Recueil des avis issus de la consultation auprès des ministères et organismes

Projet : la Ferme Landrynoise inc.

Numéro de dossier : 3211-15-018

Présentation du projet		MARCHE À SUIVRE
Nom du projet	Projet d'augmentation du nombre d'unités animales à la Ferme Landrynoise inc.	
Initiateur de projet	Ferme Landrynoise inc.	
Numéro de dossier	3211-15-018	
Dépôt de l'étude d'impact	2018-04-13	
Présentation du projet : Le projet prévoit une augmentation progressive et durable du nombre d'unités animales sur une période de 10 ans, soit entre 2020 et 2030. Le rythme d'augmentation du cheptel laitier dépendra de la possibilité d'achat de quotas de lait et de la disponibilité des terres pour la culture et l'épandage des déjections animales. À terme, la Ferme Landrynoise inc. vise à atteindre 5 200 têtes. Le projet prévoit notamment l'agrandissement d'une laitière robotisée ainsi que la construction de deux nouveaux bâtiments et de cinq réservoirs circulaires hors site.		
Présentation du répondant		
Ministère ou organisme	MAMOT	
Direction ou secteur	Direction régionale

Figure 1. Prélèvements mensuels moyens aux trois sites analysés (2016-2018)

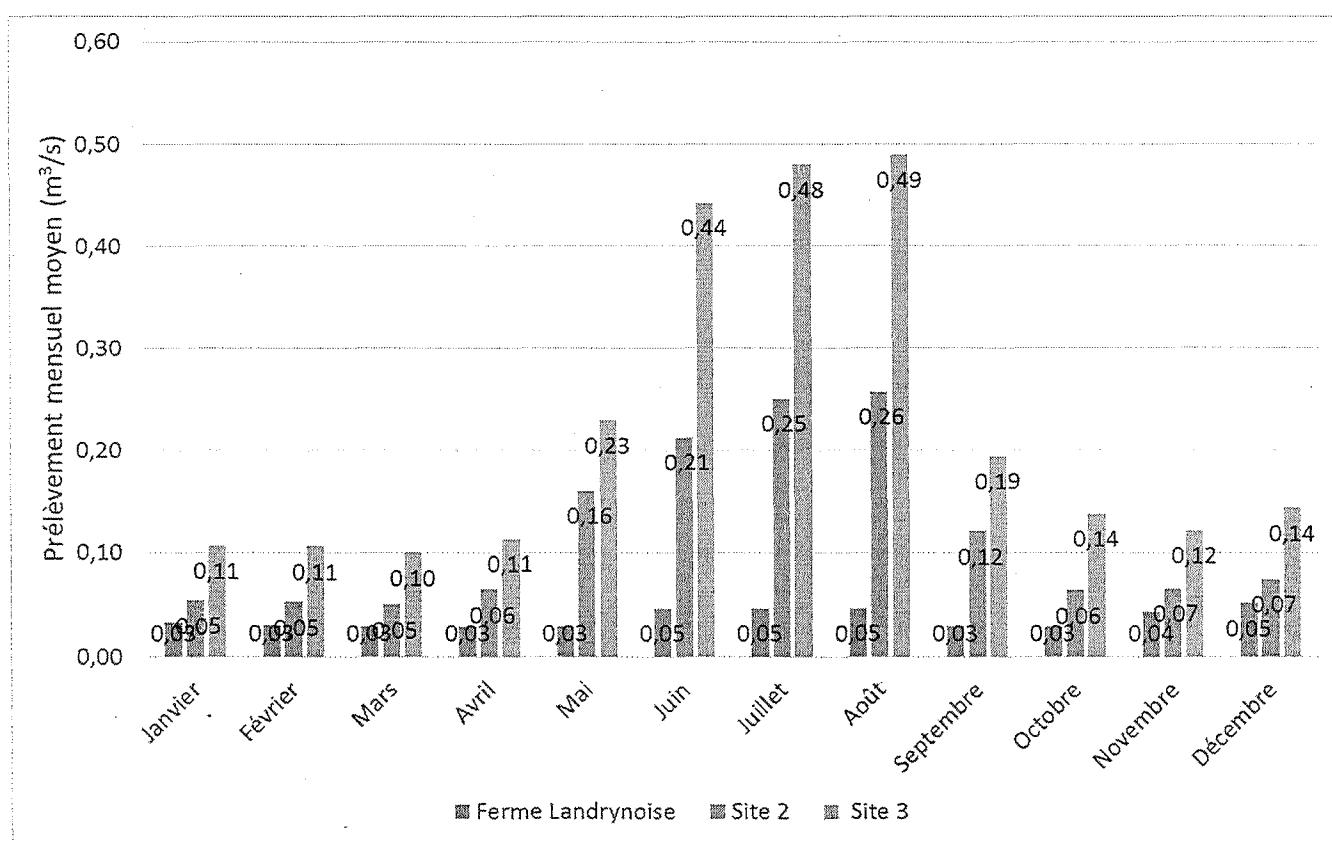
Les débits mensuels moyens des prélèvements sont présentés à la figure 1. On remarque que le débit prélevé atteint des valeurs maximales en période estivale. Cette période correspond par ailleurs aux étiages les plus sévères comparativement aux étiages hivernaux (tableau 2). Le synchronisme entre une utilisation plus intense de l'eau et une disponibilité plus faible de la ressource en été engendre un risque de surexploitation de l'eau de surface plus probable à cette saison. Pour cette raison, seuls les résultats estivaux sont présentés dans cette section.
